# 改善箇所説明図

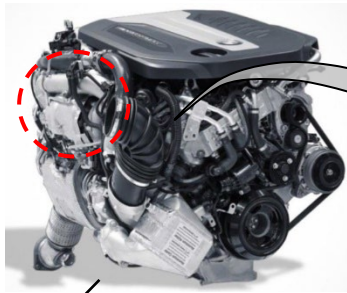
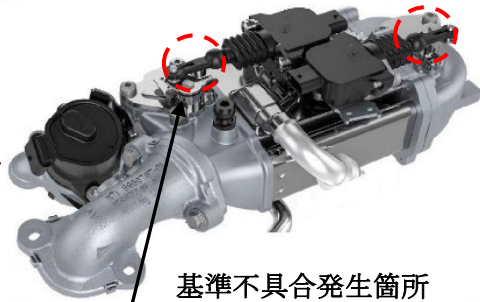
排気ガス再循環装置（EGR）において、バルブフラップ操作アクチュエーターのペンドラムサポートの製造管理が不適切なため、ペンドラムサポートが破損することにより、バルブフラップの切り替え不良になることがある。そのため、バルブフラップの切り替えができなくなるとエンジン警告灯が点灯する。

全車両、フラップ操作調整アクチュエーターのペンドラムサポートを良品と交換する。
